NUEVO JUEGO DE COLECTOR DE AGUA para todos los modelos 60cm y 45 cm

A partir del número de serie 424... (junio de 2004) se introdujo paulatinamente un nuevo juego de colector de agua con manguitos de unión ya integrados en todos los lavavajillas de 60 cm y de 45 cm.

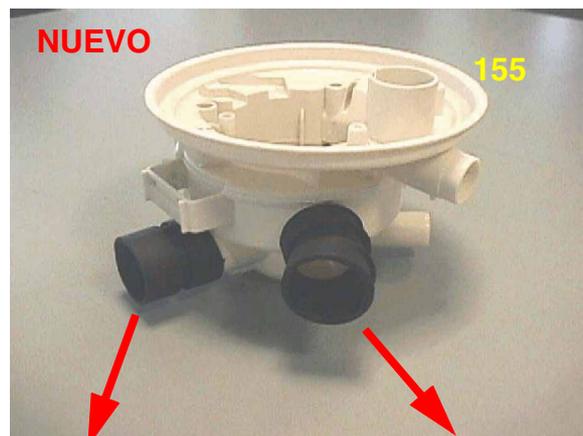
Con la introducción de la nueva pieza, también se modificaron los números de recambio de la pieza modificada.

Los nuevos juegos de colector de agua son recambiables con los que se empleaban en los aparatos antes de la modificación, siempre que se retiren los tubos flexibles anteriores y que se emplee de nuevo la abrazadera de fijación de la bomba de desagüe.
